附錄十四、埔心溪流域-埔心溪下中福支線斷面
15.1 至斷面 18 護岸治理工程(含改建無名橋 6
及黃厝橋)

公共工程生態檢核自評表

勘查日期	民國 107 年 10 月 25 日	填表日期	民國 107 年 10 月 31 日
紀錄人員	王玠文	勘查地點	工地現場
人員	單位/職稱	參與勘查事項	
王玠文	觀察家生態顧問公司/水域部專員	現場勘查	
鄭暉	觀察家生態顧問公司/工程部專員	現場勘查	
現場勘查意見		處理情形回覆	
提出人員(單位/職稱):王玠文		回覆人員(單位/職稱): 陳宥尹	
觀察家生態顧問有限公司/水域部專員		崇峻工程顧問有限公司/工程師	
1.工程段水量相當豐沛，施工時建議半半施工，引水保持水質不被泥沙污染，類似像下游段一樣。 		1. 感謝專員建議，本案施作時會建議施工廠商採半半施工，保持水池不被汙泥污染。	
2.建議保留左岸之大樹。共 7 棵。(詳細說明於表 D-03 7.生態保全對象之照片中)		2. 感謝專員建議，已於本案編列樹木移植之預備單價，待後續與主辦機關及當地里民討論後再行決議是否保留或移植。

工程名稱 (編號)	埔心溪下中福支線斷面 15.1 至 斷面 18 護岸治理工程(含改建無 名橋 6 及黃厝橋)	填表日期	民國 107 年 11 月 6 日		
評析報告是 否完成下列 工作	■由生態專業人員撰寫、■現場勘查、■生態調查、■生態關注區域圖、■生態影響預 測、■生態保育措施研擬、■文獻蒐集				
1.生態團隊組成：					
職稱	姓名	負責工作	學歷	專業資歷	專長
觀察家生態顧問公司/工程 部專員	錢欣	植物生態分析	碩士	3 年	植物生態、植物分 類
觀察家生態顧問公司/水域 部專員	王玠文	水域生態分析	碩士	3 年	水域生態
觀察家生態顧問公司/工程 部專員	鄭暉	工程生態評析	碩士	6 年	生態工程、環境影 響評估
觀察家生態顧問公司/動物 部專員	鍾昆典	陸域動物生態分析	碩士	11 年	陸域動物、保育對 策研擬
2.棲地生態資料蒐集：					
此工程段水量充沛，上游處有一座壩體，水流主要為農田灌溉剩餘的水及部分生活廢水，溪流中有 垃圾卡在石灘地上，發現外來種雜交吳郭魚，也發現了外來種豹紋翼甲鯰的屍體；附近有大樹像是 苦楝、構樹、朴樹等。					
3.生態棲地環境評估：					
溪流附近區域大多為農田，也有少部分住家，溪流左岸在既有護岸上有些大樹，比較大的大樹大多 為苦楝樹，大樹後方為農田，附近也有一小區域是接近自然森林。溪流中底質為石頭及水泥封底組 成，有些河段比較深，也有少部分石灘地，水流形式有淺水緩流、淺水急流及深潭，溪流中發現大 量吳郭魚及福壽螺。溪流左岸有大樹後方有農田，推測會有兩棲類等動物利用。					
4.棲地影像紀錄：					
2018/10/25 工程起點

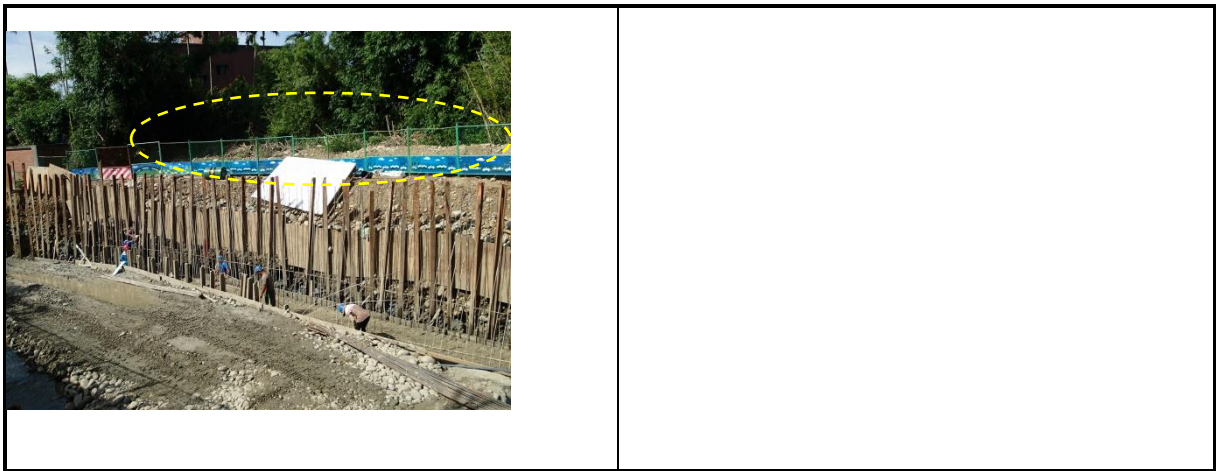
勘查日期	民國 108 年 05 月 16 日	填表日期	民國 108 年 05 月 22 日
紀錄人員	王玠文	勘查地點	工地現場
人員	單位/職稱	參與勘查事項	
王玠文	觀察家生態顧問公司/專員	施工中現勘	
謝兆明	桃園水務局/駐局	施工中現勘	
現勘意見		處理情形回覆	
提出人員(單位/職稱) __ 王玠文 __		回覆人員(單位/職稱) __ 蘇煒哲 __	
1.此處範圍較窄，排檔水設施不好施作導致溪水混濁。建議使用涵管或大口徑之浪管、風管等將水引流；或使用抽水的方式，將水抽離工程段，讓工程位置沒有溪水通過。  2.移植之植栽目前存活率不高，建議後續移植參考附件檔案。		1.配合辦理 2.配合辦理 3.配合辦理

3.移植之植栽只剩樹幹的部分保留，已失去生態大部分價值。工地負責人預計移植的時間是九月，到時候需再評估是否要移植，或是將金費挪種新的小樹。
